# **SERVICE BULLETIN**

## **EINBAU DER VERGASERABSTÜTZUNG**

### **FÜR ROTAX<sup>®</sup> MOTOR TYPE 912 (SERIE)**

### **SB-912-010 UL**

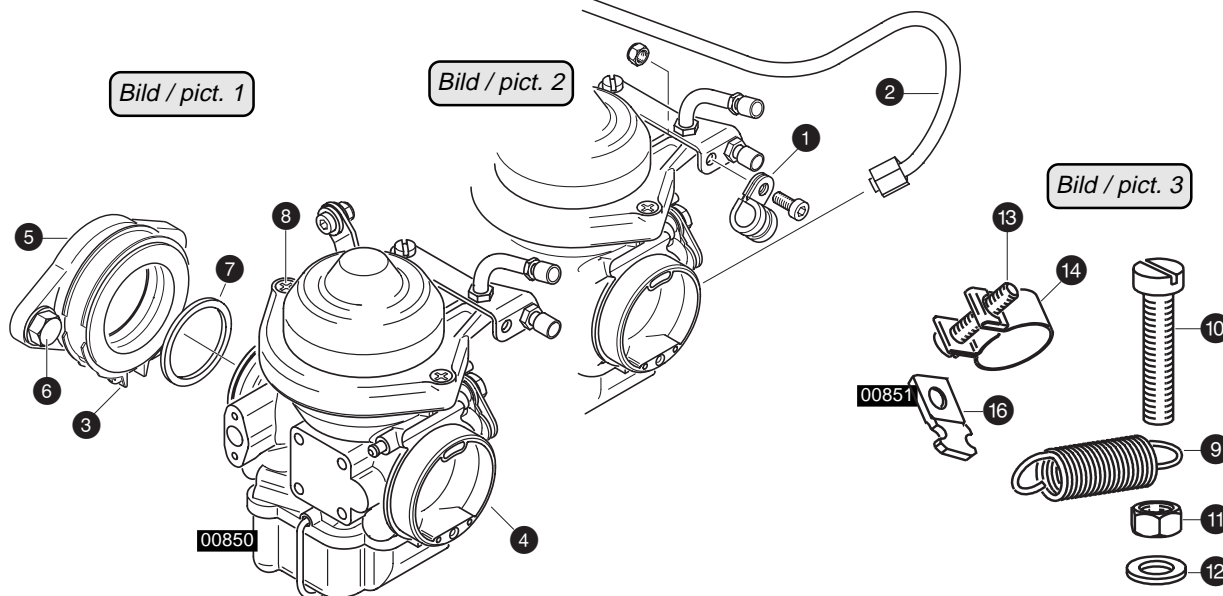
Diese Technische Mitteilung beschreibt den Einbau des Distanzringes und der Vergaserabstützung und sind entsprechend nachstehender Arbeitsanweisung durchzuführen. Die Illustrationen dazu sind auf Seite 5 im Bild 1 bis 4 zu sehen.

This Technical Bulletin tells you how to fit the spacer ring and carburetor support. Please follow the stated instructions and consult the Illustrations on page 5.

Linsensenkschraube ⑧ aus dem Kammerdeckel herausschrauben. Zugfeder ⑨ auf die Zylinderschraube ⑩ schieben und die Sk-Mutter ⑪ montieren. Scheibe ⑫ aufschieben und die Zylinderschraube soweit in den Vergaser eindrehen, daß ein Abstand von 5 ÷ 6 mm für die Beweglichkeit der Zugfeder ⑨ bleibt. In dieser Position die Zylinderschraube festhalten und die Sk-Mutter ⑪ festziehen.

Remove c'sunk screw ⑧ from chamber top. Place tension spring ⑨ on cheese hd. screw ⑩ and fit hex. nut ⑪. Add washer ⑫ and fit the cheese hd. screw on the carburetor to maintain a distance of 5 ÷ 6 mm (0,2 ÷ 0,24 in.) for mobility of the tension spring ⑨. With this position of the screw tighten the hex. nut ⑪.
